**Verslag huishoudelijke elektrische installatie op laagspanning en zeer lage spanning****Algemeen:**

Referentie: 008-20260417-03	Datum controle: 17/04/2026
Keurder: 008

Eigenaar:	Onbekend	EAN-code:	Onbekend
Adres installatie:	Duivebergen 13B, 3140 - Keerbergen	Nummer teller(s):	5210134-2006
		Distributienetbeheerder installatie:	Fluvius
Datum uitvoering installatie: ☒ Vóór 01/10/1981 ☒ Tussen 01/10/1981 en 01/06/2020 ☐ Vanaf 01/06/2020			
Type: ☒ Wooneenheid ☐ Niet-huishoudelijk ☐ PV ☐ Batterij ☐ Laadpaal

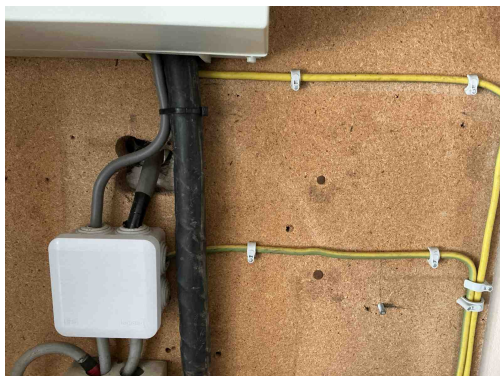
B34 - Het kabeltype van de meterbord verbinding aan de oorsprong van de installatie beantwoordt niet aan de minimale vereisten vastgelegd door de distributienet beheerder. (Boek1: 1.5 + SYNERGRID C1/107)
Opmerking: Oa EXVB heeft geen ondergrondse tracé

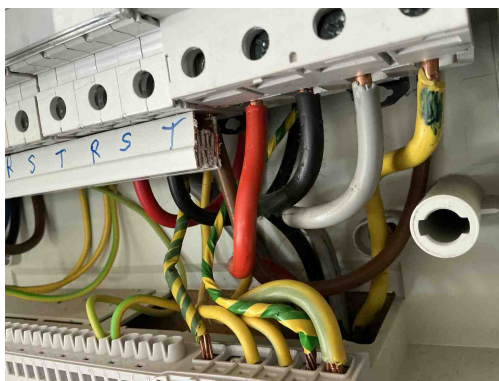
B17 - De voedingsspanning is niet op elk bord vermeld (Boek 1: 3.1.3.3).
Opmerking: Oa bord 2

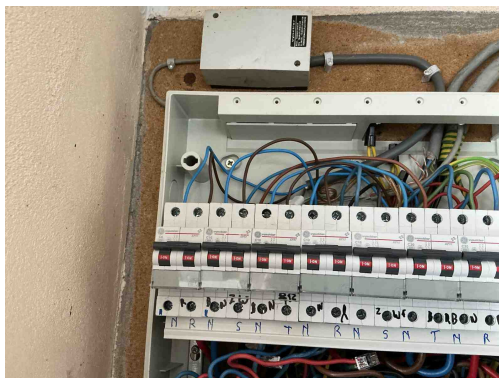
T21 - Het elektrisch materieel is niet geplaatst volgens de voorschriften van de fabrikant/ regels van goed vakmanschap . (Boek 1: 1.4.1.3)

Opmerking: Oa ophangingsvijzen niet afgedekt bord 1, verbindingsteklemmen niet afgedekt bord 1,

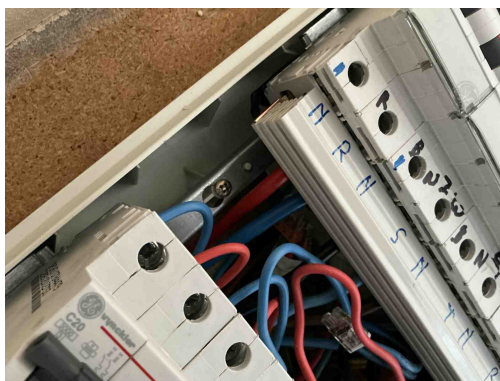
T21 - Het elektrisch materieel is niet geplaatst volgens de voorschriften van de fabrikant/ regels van goed vakmanschap . (Boek 1: 1.4.1.3)

Opmerking: Oa ophangingsvijzen niet afgedekt bord 1, verbindingsteklemmen niet afgedekt bord 1,

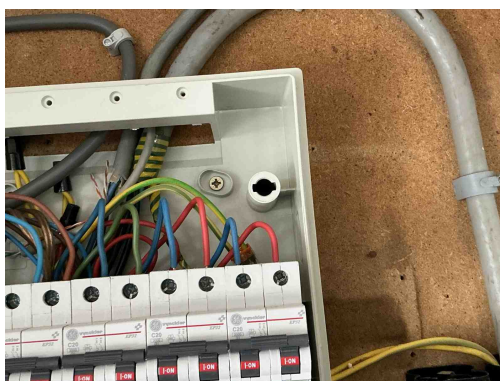
T21 - Het elektrisch materieel is niet geplaatst volgens de voorschriften van de fabrikant/ regels van goed vakmanschap . (Boek 1: 1.4.1.3)

Opmerking: Oa ophangingsvijzen niet afgedekt bord 1, verbindingsteklemmen niet afgedekt bord 1,

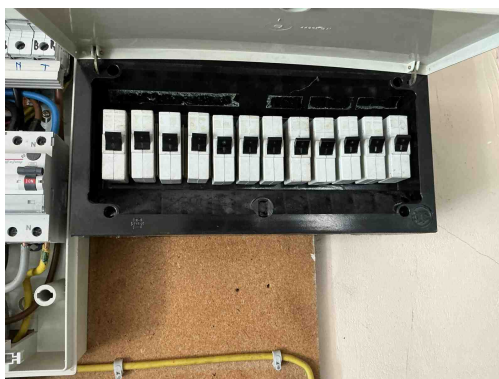
T21 - Het elektrisch materieel is niet geplaatst volgens de voorschriften van de fabrikant/ regels van goed vakmanschap . (Boek 1: 1.4.1.3)

Opmerking: Oa ophangingsvijzen niet afgedekt bord 1, verbindingsteklemmen niet afgedekt bord 1,

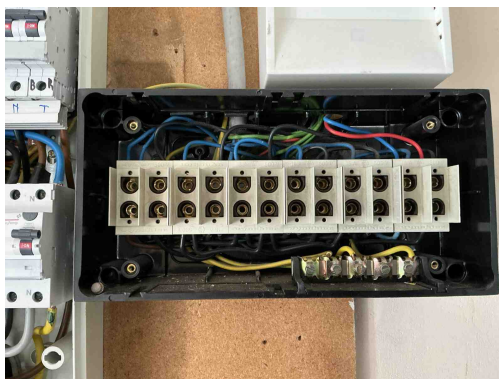
D08 - De nodige markeringen op de beveiligingstoestellen ontbreken of zijn onleesbaar (Boek 1: 5.3.5.5).
Opmerking: Oa bord 2

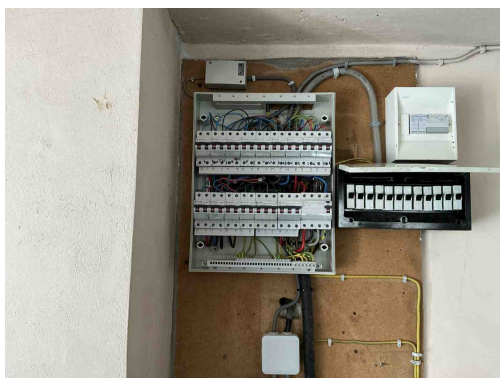
B30 - De houder van de beveiliging in een huishoudelijke ruimte is niet voorzien van aangepaste kalibreerelementen (Boek1: 5.3.5.5).
Opmerking: Oa bord 2
